改善箇所説明

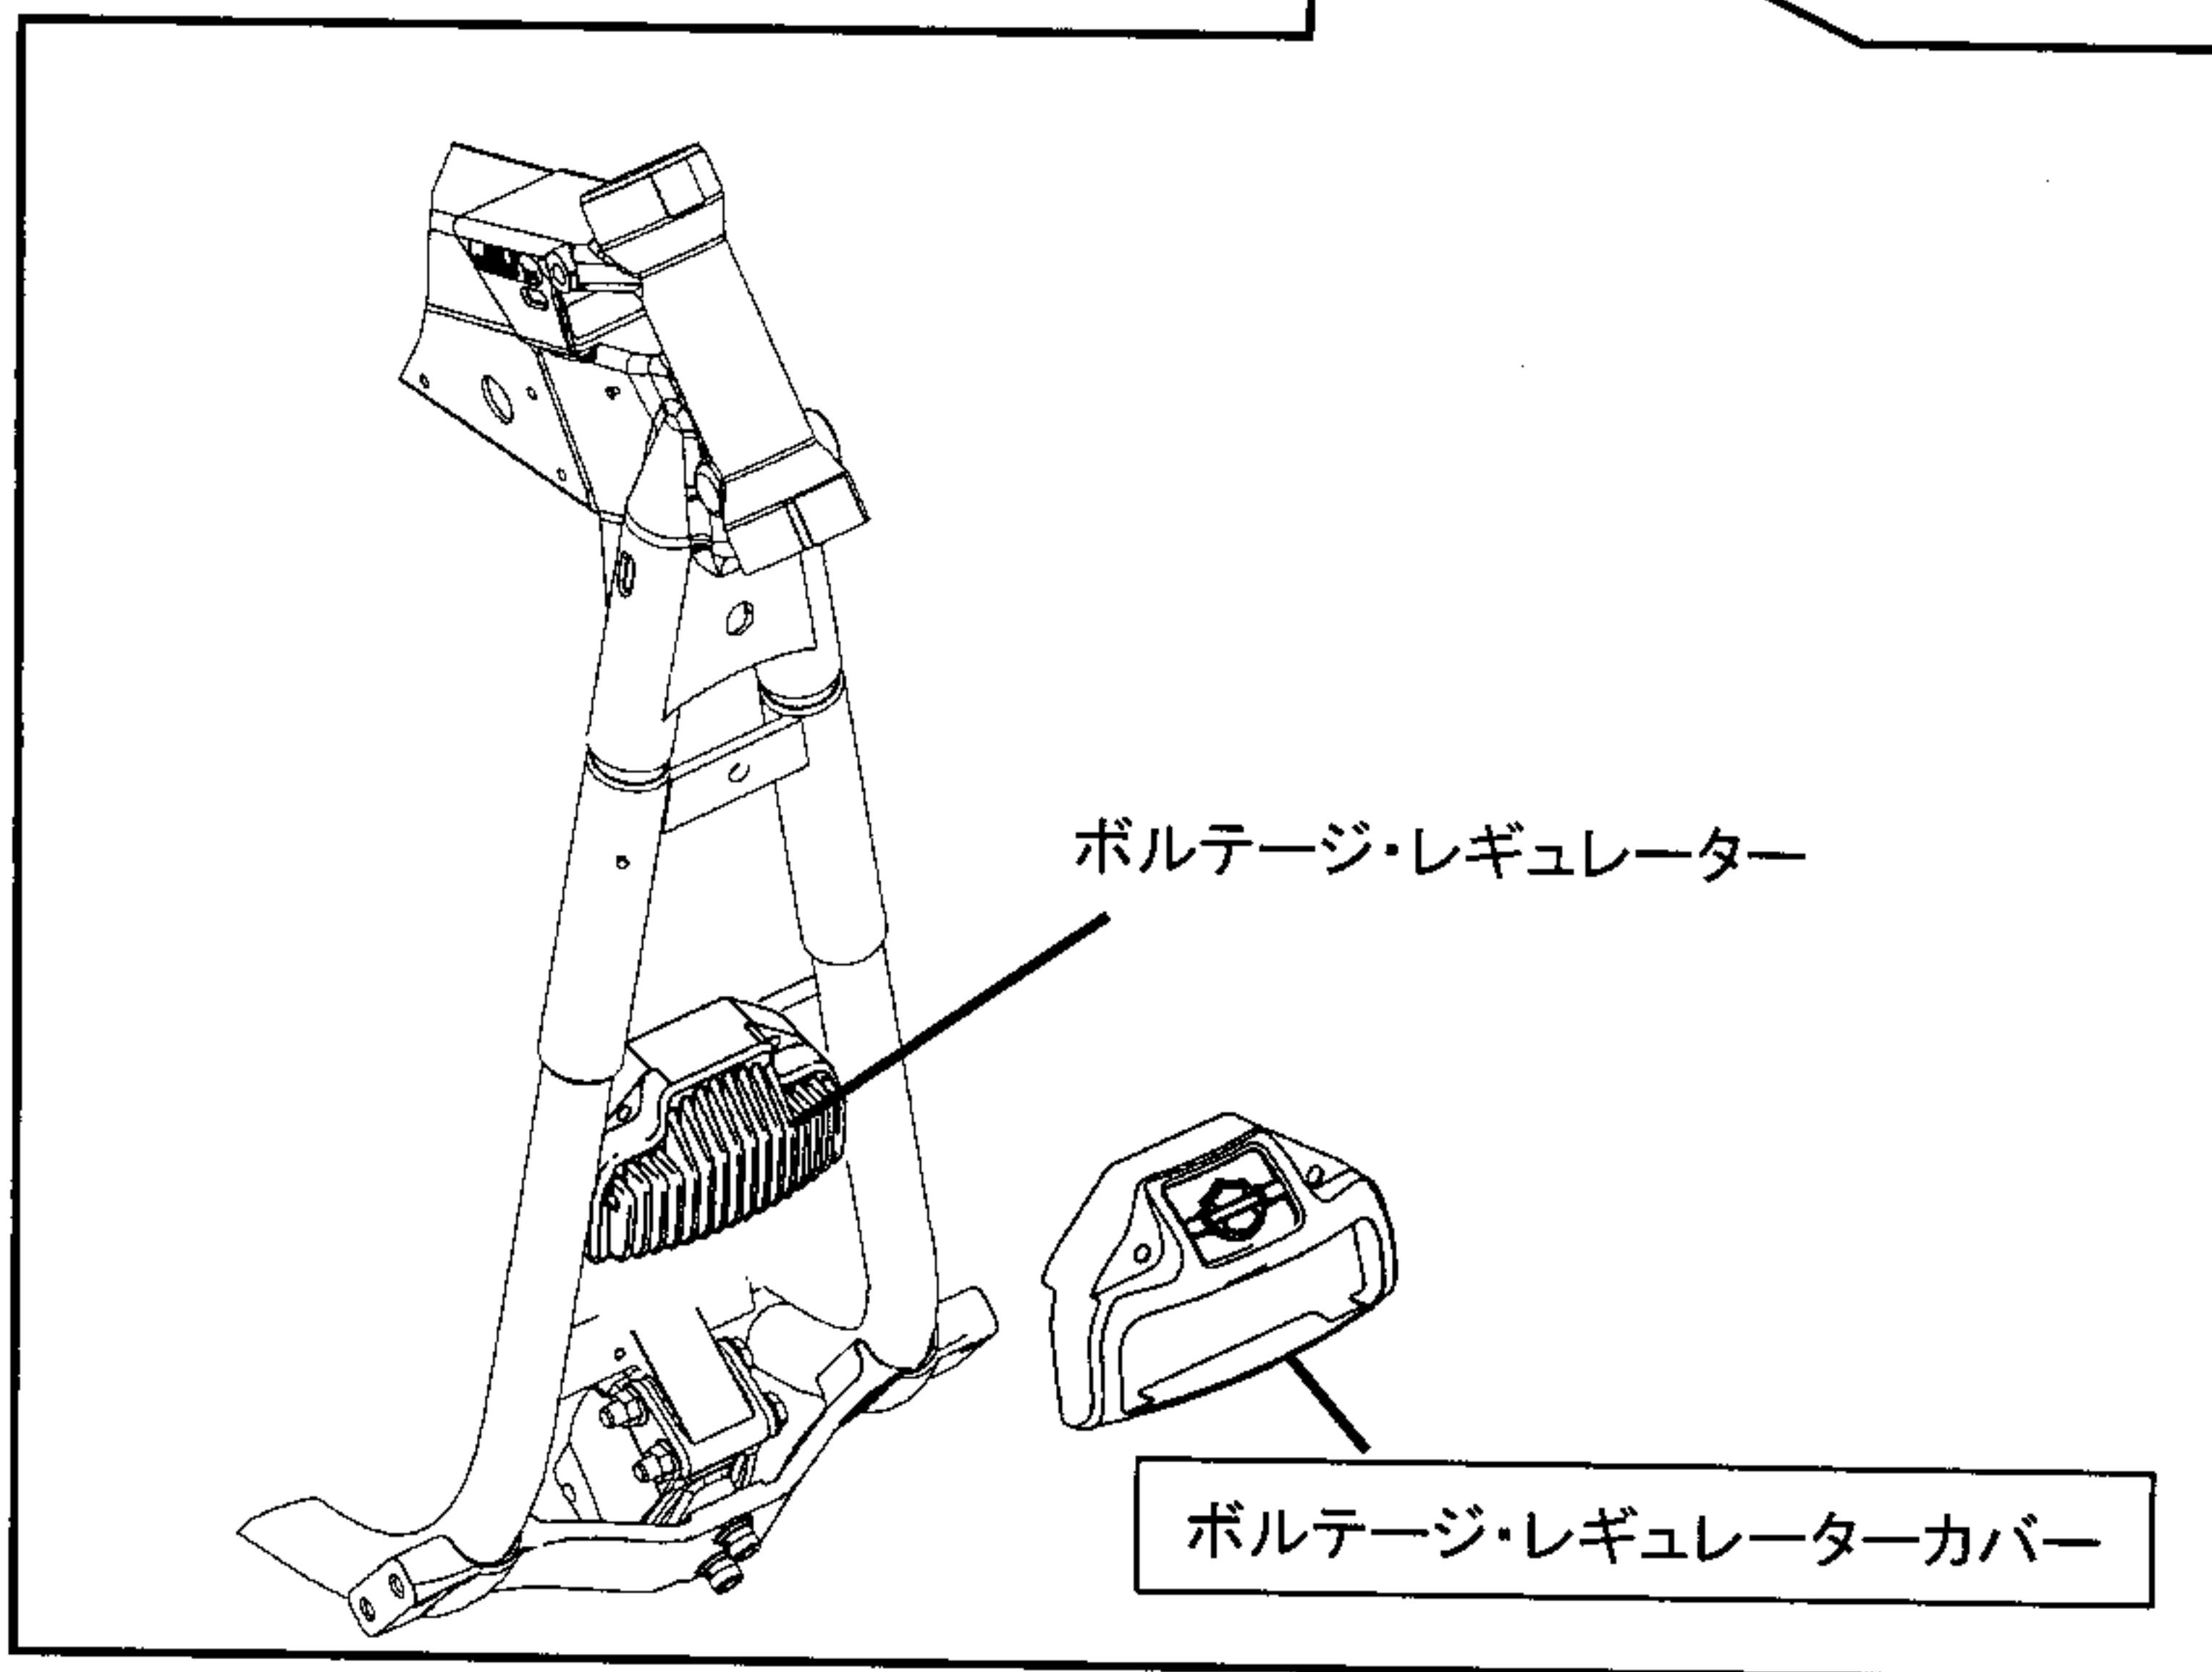
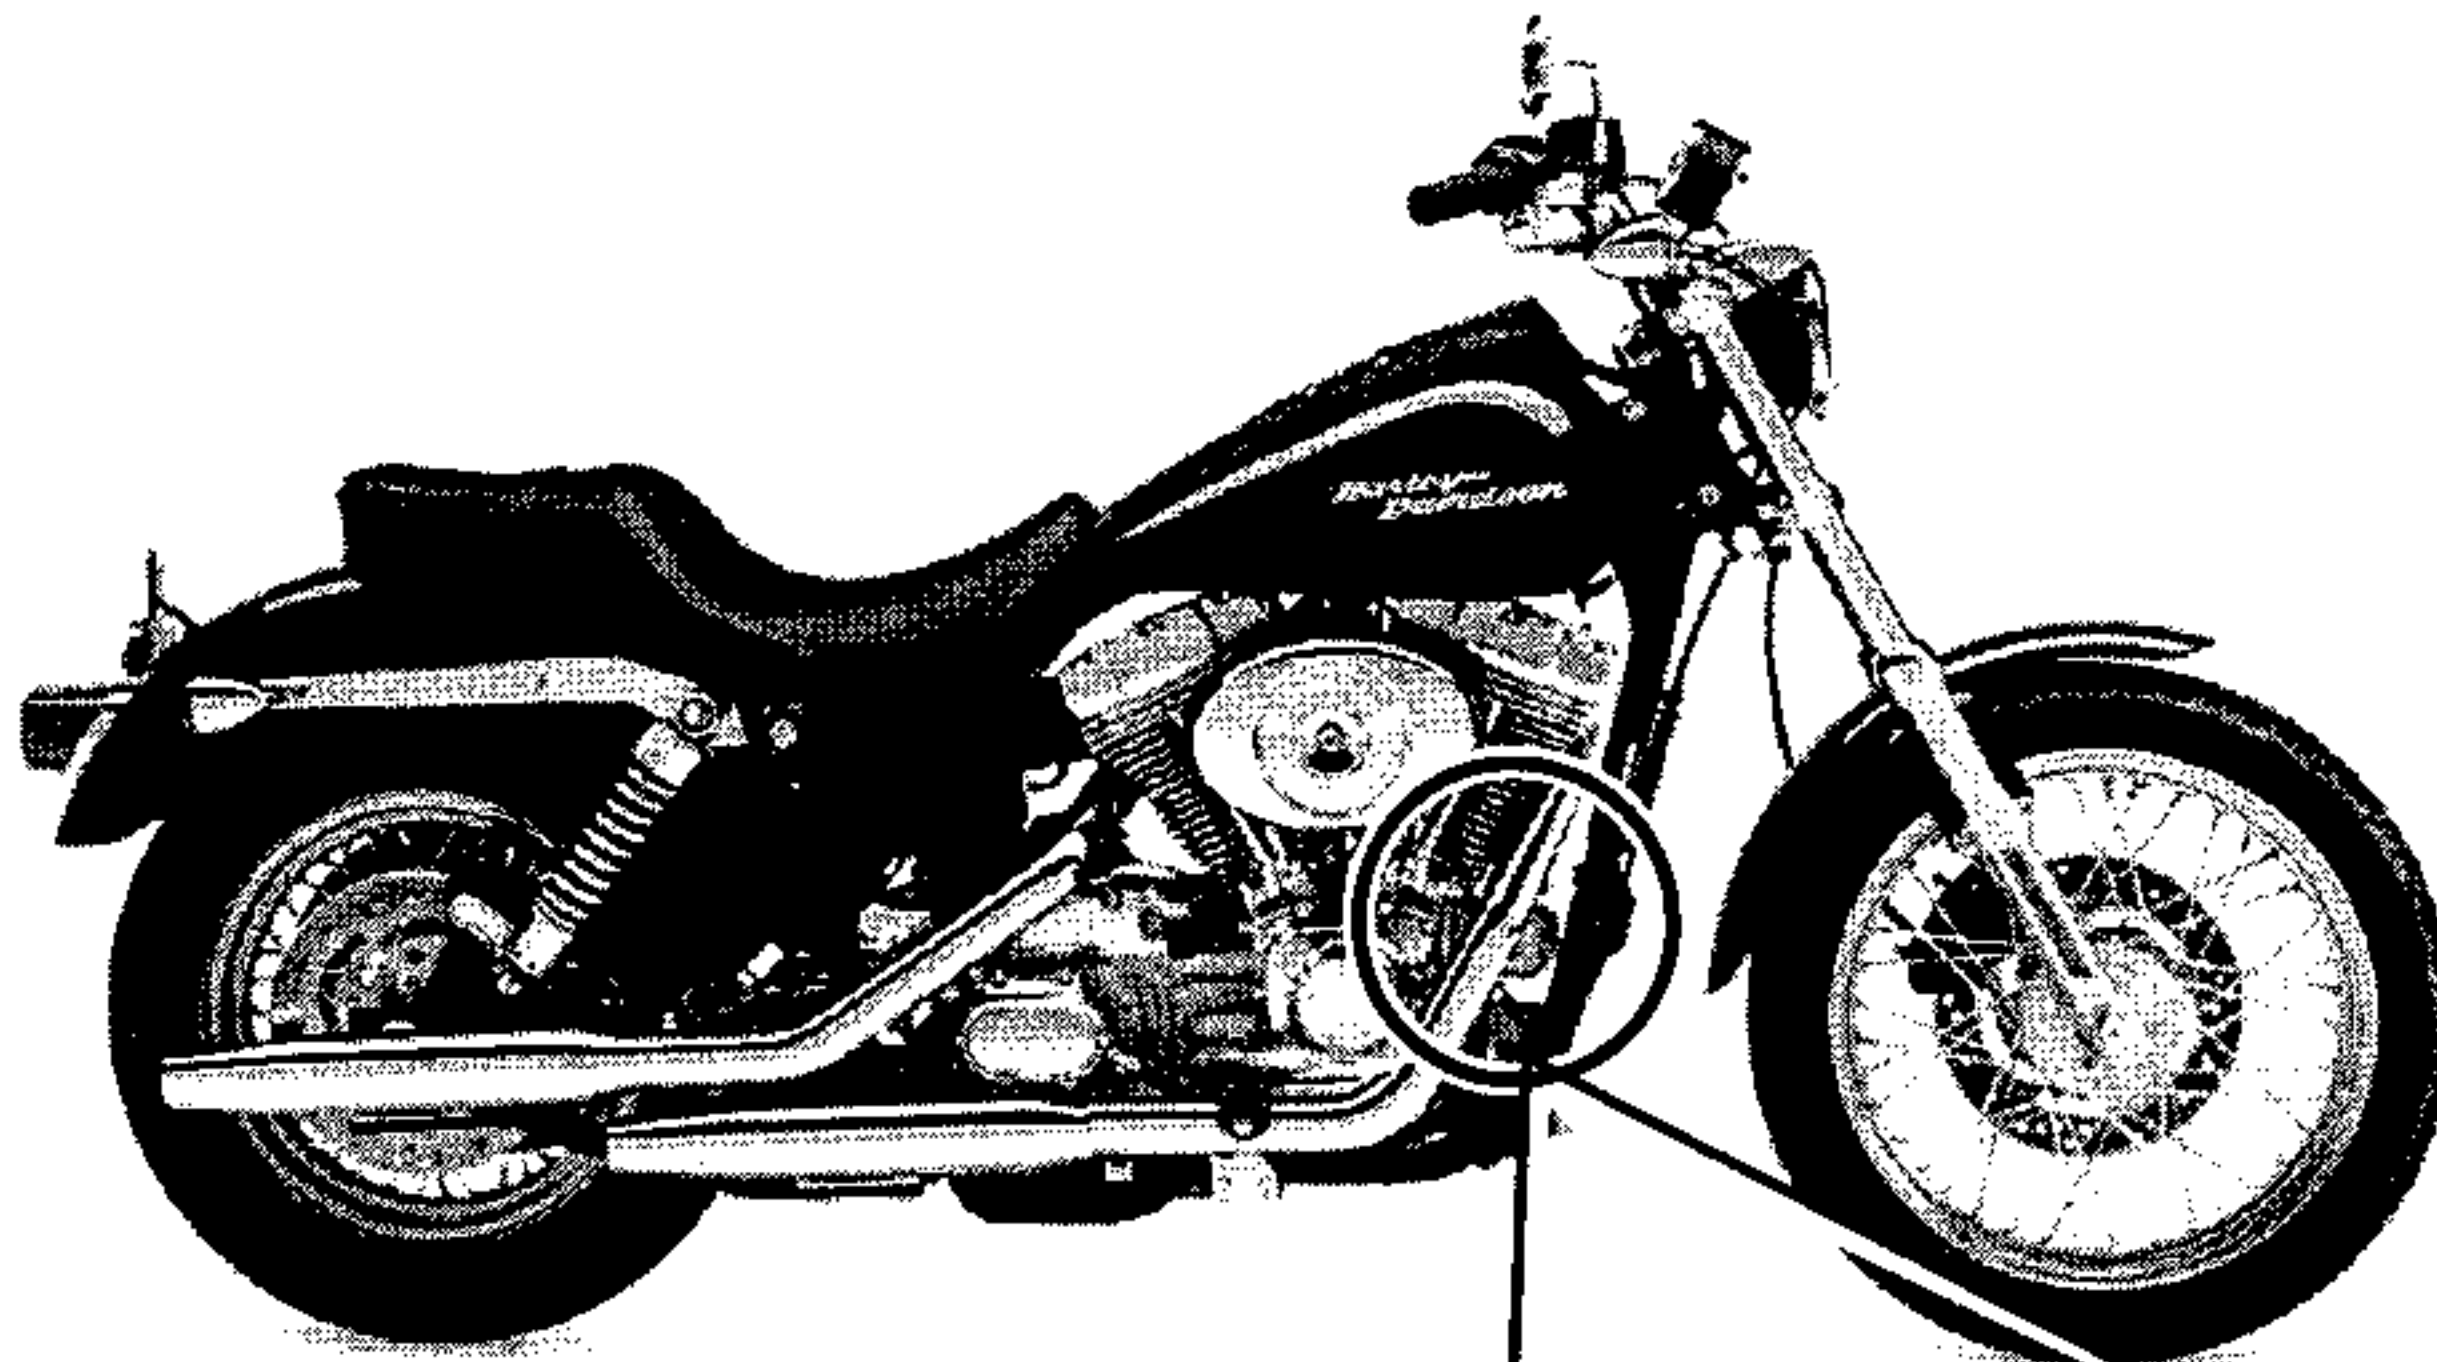
基準不適合箇所

ボルテージ・レギュレーターにオプションのアクセサリ・カバーを取り付けた場合に、当該カバーとフロントフェンダー（泥よけ）の隙間が少ないため、フロントサスペンションが最も縮むような特定の条件下で使用すると、当該カバーにフロントフェンダーが接触することがある。このため、当該カバーにフェンダーが噛み込むことがあり、最悪の場合、操縦不能になるおそれがある。

改善内容

対象車両に取り付けられているボルテージ・レギュレーターカバーを取り外す。

ボルテージ・レギュレーターカバーが取り外されている。
